# Ilustrovaný seznam náhradních dílů – aktualizace

**T540XP II**

## 1. 592 61 65-02

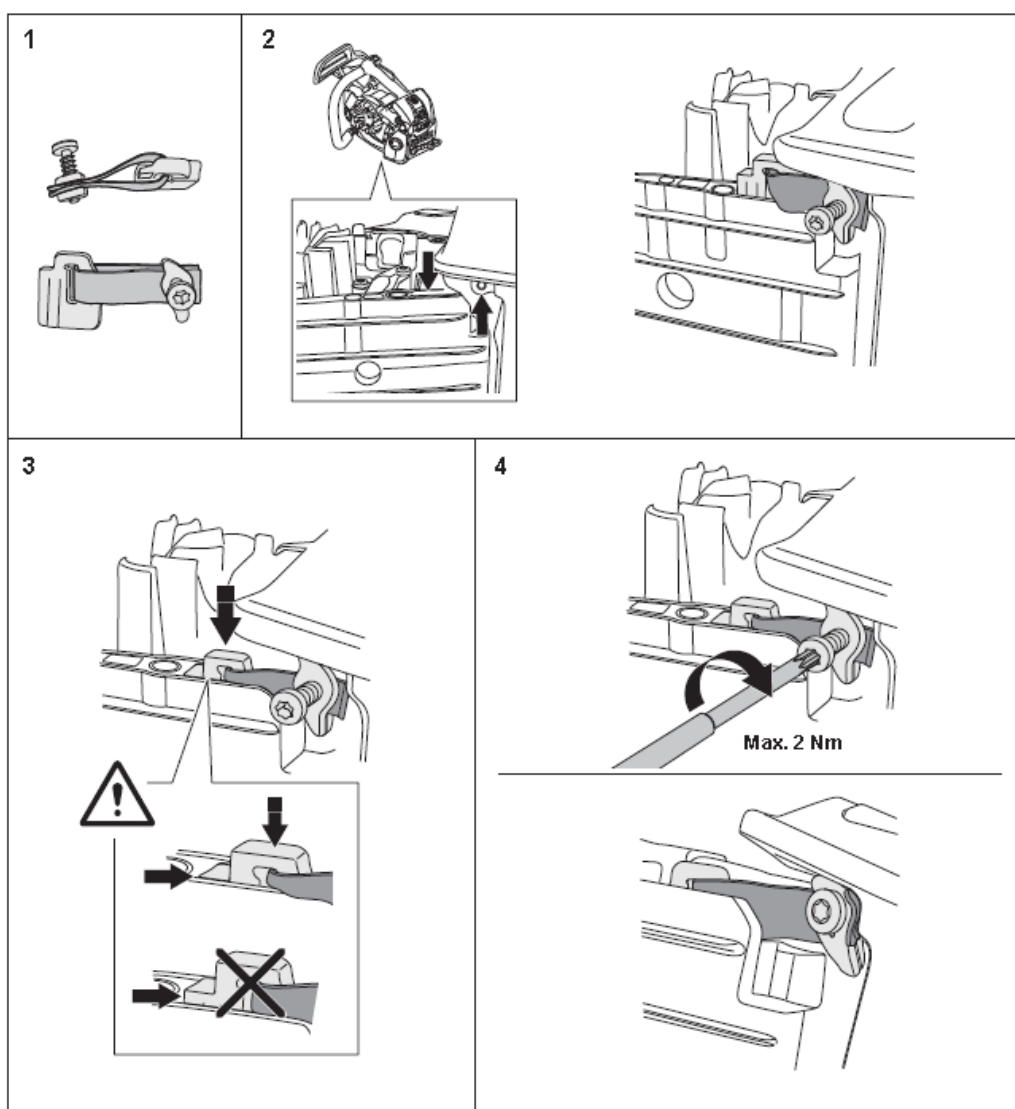
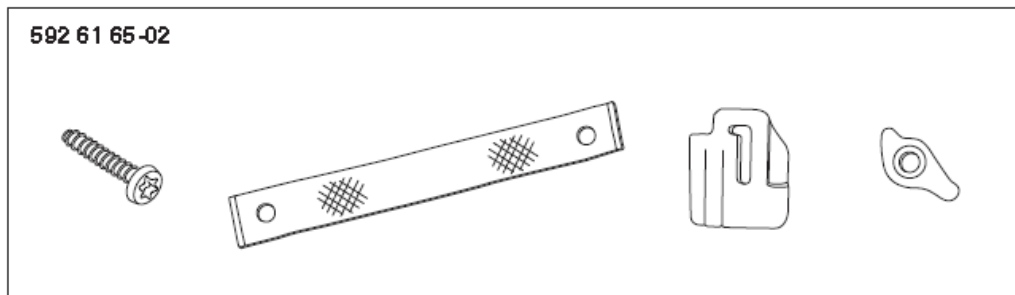
1. Mezi palivovou nádrží a kryt válce jsme přidali omezovač výkyvu, sada 592 61 65-02.  
Sada obsahuje: Pokyny a omezovač 592 61 65, sestava.
2. Nová sada 586 34 14-02 pro karburátor s pokyny pro vzduchovou hlavu.

Tato změna **není** zcela zaměnitelná. Od palivové nádrže 522 59 02-05 zcela zaměnitelná, u starších palivových nádrží je otvor pro šroub příliš úzký.

Nadpis stránky	Ref. č.	Nové objednací číslo dílu	Jméno	Exkl. objednáací číslo dílu	Poznámka
Kryt válce	12	592 61 65-02	Omezovač výkyvu		
Karburátor a Vzduchový filtr	9	586 34 14-02	Sestava karburátoru	591 49 53-01	
Karburátor	1	586 34 14-02	Sestava karburátoru	591 49 53-01
